Tilbakemeldingsskjema

Møte	Møte 3 akt D MVG 19 FoU Nye Rh	Prosjekt	Nye Aker og Nye Rikshospitalet
Saksnr	123184	Dok.dato	25.05.2022
Medvirkn.møtedato	19.05.2022	Frist for tilbakemeld	08.06.2022
Medvirkn.gr.leder	Karin C. Lødrup Carlsen

Punkt 03-02 g Bygg J, plan 8 + 9:

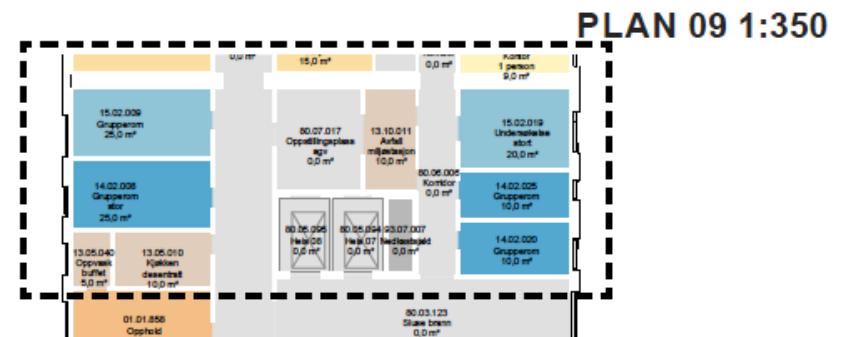
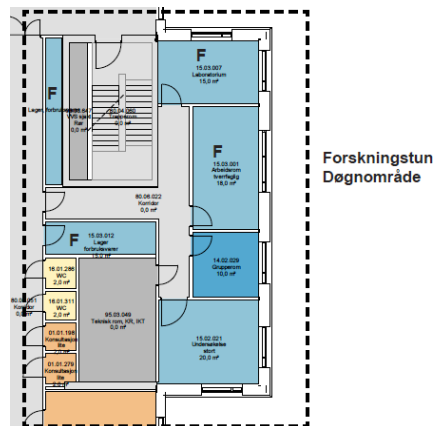
Samtalerom 10m² (i saksunderlaget merket 14.02.029) i Plan 8 anbefales å flyttes opp til plan 9, i bytte med undersøkelsesrom til kliniske studier i plan 9. Slik vil det bli mer helhetlig nytte og funksjonelt forskningstun i plan 8, mens plan 9 da vil ha en god samling og funksjon av undervisningsrom.
